**SI 2127**

SERVICE INFORMATION

ADAPTÖR KABLOSU 4.07360.53.0

**ÖNCEKİ VERSİYONLARIN GÜNCEL EGZOZ GAZI
KARŞI BASINÇ SENSÖRLERİYLE DEĞİŞTİRİLMESİ İÇİN**

Aksesuarlı adaptör kablosu (Ürün no. 4.07360.53.0)

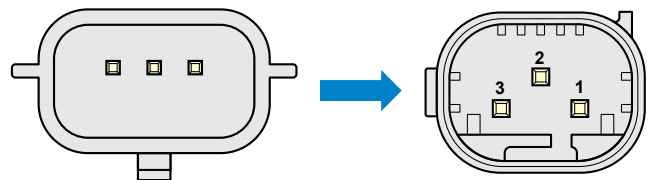
22 36 517 19R referans numaralı egzoz gazı karşı basınç sensörü artık satılmıyor. Bu sensör Renault motorlarında kullanılmıştır. İlgili motorlar kısmen Mercedes-Benz, Nissan ve Dacia araçlarına da monte edilmiştir (arka sayfadaki tabloya bakınız). Egzoz gazı karşı basınç sensörü OE tarafında başka bir bağlantı soketine sahip sensörle değiştirilmiştir. Bu nedenle bu eski, artık satılmayan sensör bozulduğunda önceki konnektör sökülmesi ve uygun bir konnektör ile değiştirilmelidir.

Motorservice değişimi kolaylaştırmak için 4.07360.53.0 adaptör kablosu sunuyor. Bu sayede artık satılmayan egzoz gazı karşı basınç sensörü sorunsuz şekilde Pierburg'un 7.12061.00.0 sayılı uygun modeliyle değiştirilebilir.

7.12061.00.0 EGZOZ GAZI KARŞI BASINÇ SENSÖRÜ PİN YERLEŞİMİ VE 4.07360.53.0 ADAPTÖR KABLOSU

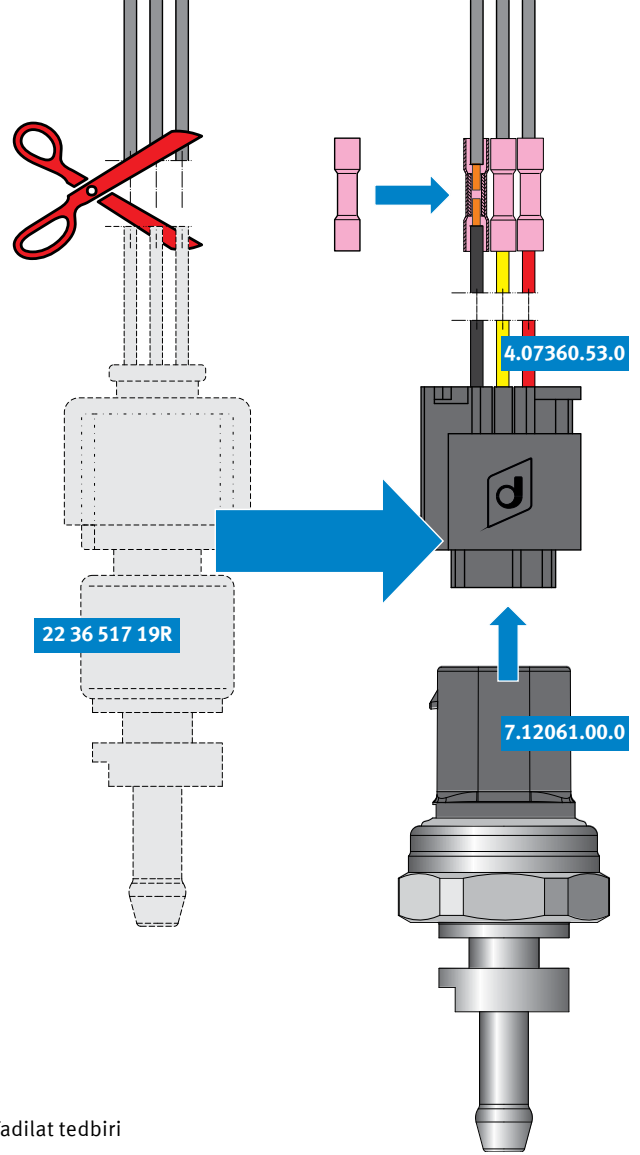
- 223651719R eski sensörü eski konnektöre yakın bir yerden kesin.
- 4.07360.53.0 adaptör kablosunu daralan makaron yardımıyla birleştirin. Bu sırada pin yerleşimine dikkat edin.

- 01 Kütle (kırmızı)
- 02 Sinyal çıkışı (sarı)
- 03 Besleme gerilimi (siyah)
